Załącznik nr 3 do decyzji nr 12/2025 o środowiskowych uwarunkowaniach, znak: WONS.420.13.2023.KK.29 – Odniesienie się do uwag złożonych podczas przeprowadzonych w trakcie postępowania konsultacji społecznych w kontekście transgranicznym

Strona duńska

Uwagi wniesione przez Duńską Agencję Energii pismem z dnia 30-09-2024, nr 2024-11216

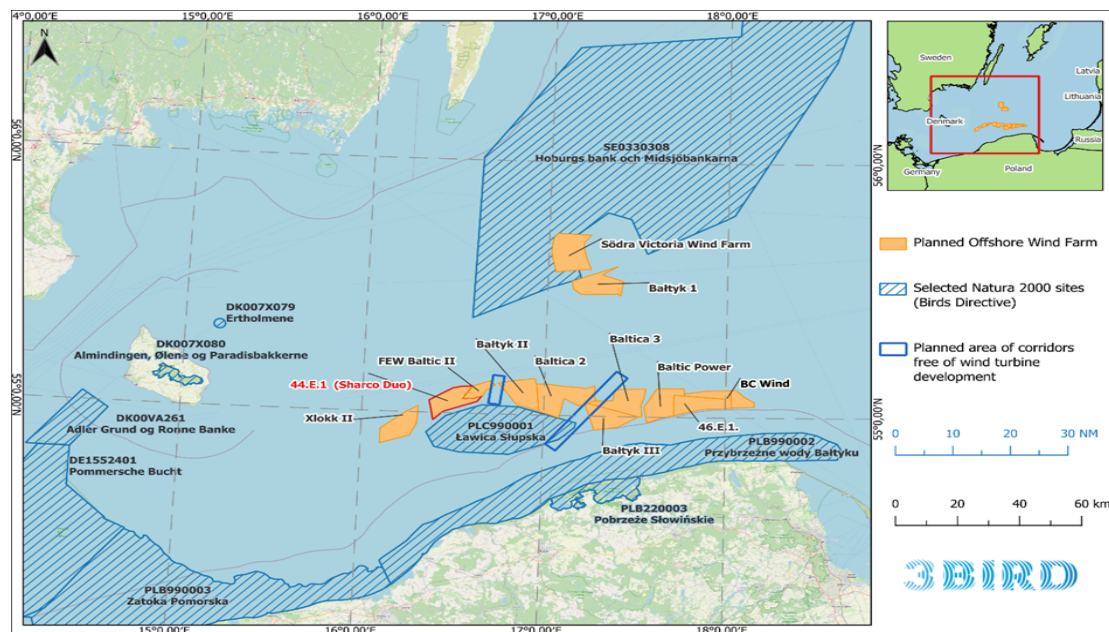
1. Rada Administracyjna Region Kalmar wniosła o przedstawienie oceny skumulowanego wpływu efektu bariery na ptaki wędrowne na Morzu Bałtyckim, ze szczególnym uwzględnieniem lodówki (*Clangula hyemalis*) i nurnika (*Cephus grylle*), które przemieszczają się między Ławicą Słupską i Ławicą Hoburską a Midsjöbankarna”

Lodówka *Clangula hyemalis* w ocenie skumulowanego efektu bariery została wyróżniona z uwagi na duże znaczenie przyrodnicze tego gatunku (populacja, status ochronny, rozmieszczenie zimowisk). Zwiększenie długości trasy jak i kosztów energetycznych migracji w aspekcie skumulowanym oszacowano dla tego gatunku na poziomie około 1-2%, przy czym:

- w sezonie wiosennym: wydłużenie trasy przelotu o ok. 1,21%, ze wzrostem wydatku energetycznego o ok. 0,97%;
- w sezonie jesiennym: wydłużenie trasy przelotu o ok. 1,76%, z ok. 1,45% wzrostem wydatku energetycznego.

Bazując na przedstawionych wynikach modelowania, skumulowane oddziaływanie efektu bariery w okresie migracji wiosennych i jesiennych na lodówkę *Clangula hyemalis* zostało ocenione jako średnie. Pod względem przemieszczeń w okresie zimowym lodówkę *Clangula hyemalis* wyodrębniono jako gatunek dominujący (64,71% całkowitej liczebności ugrupowania), o wyraźnie zaznaczających się regularnych przelotach, stosunkowo dużym natężeniu i wzmożonej aktywności, przy uwzględnieniu występowania ważnych zimowisk np. na terenie Ławica Słupska. Z uwagi na charakter krótko dystansowy tego gatunku w okresie zimowania przedstawione modele efektu bariery nie odnosiły się do przemieszczeń w tym sezonie. Należy wskazać, iż przemieszczenia ptaków w okresie zimowania nie są skoncentrowane w czasie i przestrzeni jak to jest w przypadku przelotów migracyjnych, stąd też ocena mogłaby być obciążona dużym marginesem błędu. W okresie zimowania ptaki mogą wielokrotnie przemieszczać się omijając MFW i jednocześnie żerując, co powoduje m.in. utrudnienie w określeniu wyjściowej energii jaką dysponują ptaki. Ponadto, straty energii wynikające z omijania MFW są prawdopodobnie uzupełniane. W związku z tym, dla rozpatrywanej grupy ptaków, odnoszenie się do tras przelotów czy też obliczanie strat energetycznych przyjętym modelem może nie mieć rzeczywistego przełożenia na poziom efektu bariery w okresie zimowania.
